ZMĚNOVÝ LIST pro změny dle § 222 odst. 5 ZZVZ		
	Název stavby:	Rekonstrukce západního vstupního prostranství do areálu Kamencového jezera z ulice Přemyslova a městské pláže, ev.č. d202200327	
	Číslo Změnového listu:	ZL 10	
	Číslo SO/PS:	SO 03	
Název stavebního objektu/provozního souboru:	MOBILIÁŘ		
Objednatel:	STATUTÁRNÍ MĚSTO CHOMUTOV	Zhotovitel:	Společnost Kamencové jezero – Přemyslova
Předmět změny:	Vypouštění sprch na městské pláži		
Iniciátor změny:	Zhotovitel/Objednatel		
Popis změny: (popis předmětu změny, specifikace, zda jde o změny položek, kvality, rozměrů, termínů či dodatečné/neprovedené práce a zdůvodnění pro zařazení do patřičného odstavce § 222 nebo § 100)	Zdůvodnění změny: V ZDS byl navržen přívod vody do nových sprch ze stávající přípojky, nebylo ale řešeno vypouštění vody z nových sprch před zimním obdobím. Vypouštění sprch je nezbytné z důvodu ochrany proti možnému poškození sprch a potrubí při zamrznutí nevypuštěné vody v systému sprch. AD navrhl a Objednatel schválil návrh na provedení dodatečného vypouštění sprch, kvůli zabránění poškození sprch a zajištění provozuschopnosti po zimním období. V ZDS byl navržen odtok odpadních vod napojením do stávající splašk

D.7 Vodovod 701 - dodatek č.1 k TZ

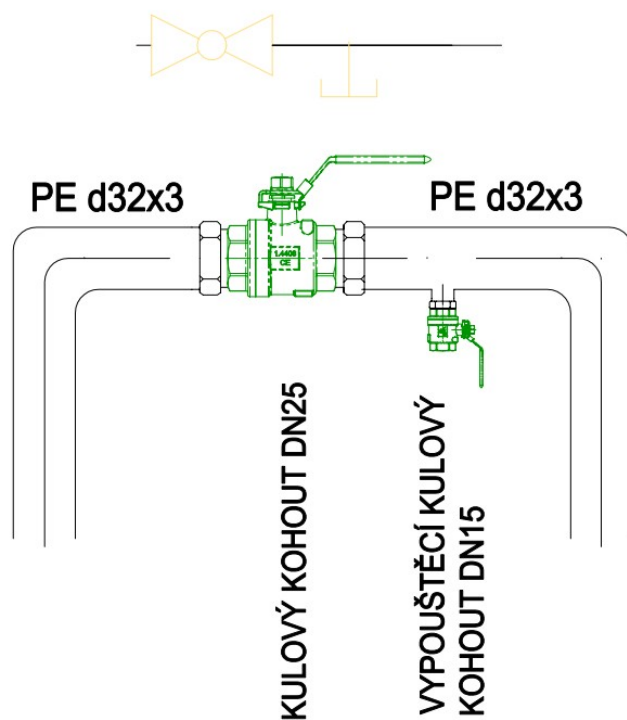
V rámci obnovy areálu městské pláže u Kamencového jezera budou nově navrženy 3 venkovní sprchy na p.č. 1699 v blízkosti stávajících venkovních sprch.

Sprchy budou napojeny navrtávkou na stávající areálové rozvody vody potrubím z trub PE d32x3 (DN25)-v celkové délce 11,4 m.

Za navrtávkou se osadí uzavírací ventil (šoupě) opatřený pevnou zemní soupravou a litinovým poklopem s podkladní deskou a následně malá PE vodoměrná šachta s vypouštěcím ventilem o rozměrech 650x450x1200 mm s litinovým poklopem.

VZOROVÁ PP ŠACHTA
S KALNÍKOVÝM PROTOREM

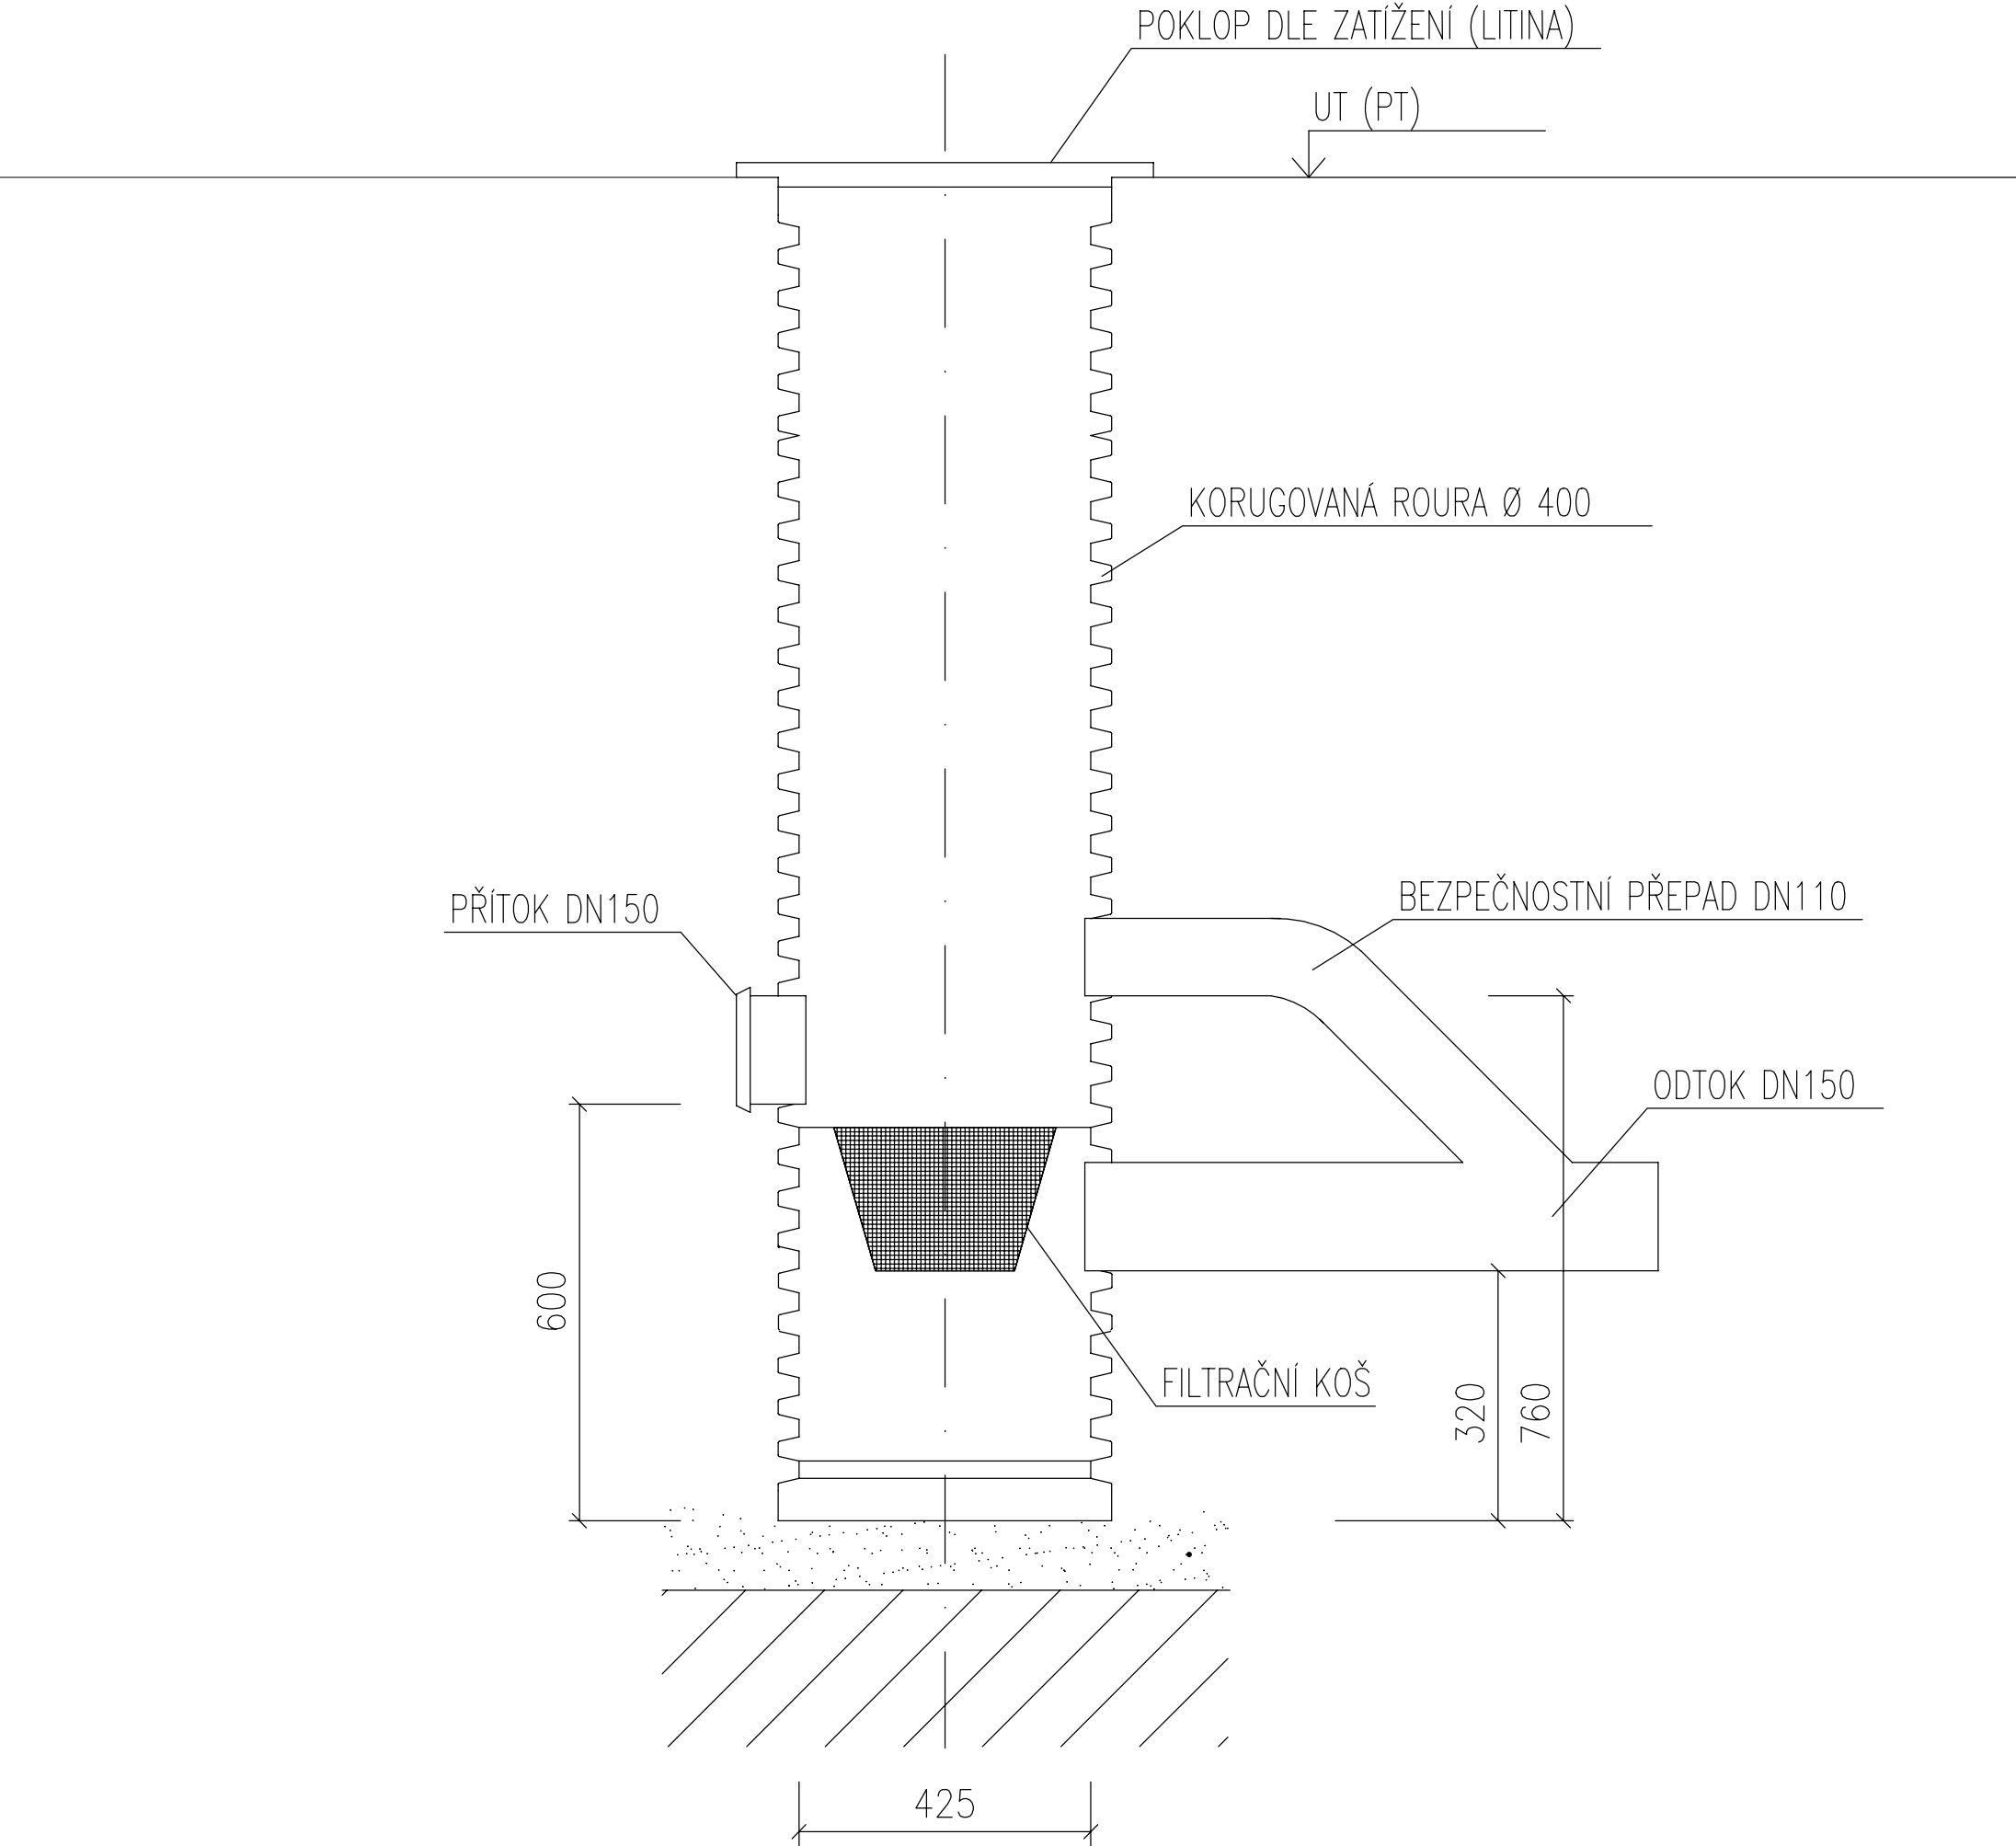
ZL10 doplnění: Souhlasím s osazením filtrační PP šachty s filtračním kalovým košem pro zachycení písku a ostatních nečistot z odpadní vody ze sprch. Filtrační šachta pro zabránění vniku nečistot do splaškového potrubí a do stávající čerpací stanice, kde by mohlo dojít k ucpání a možnému poškození této čerpací stanice, byla navržena AD a odsouhlasena Objednatelem. AD souhlasí s provedením.
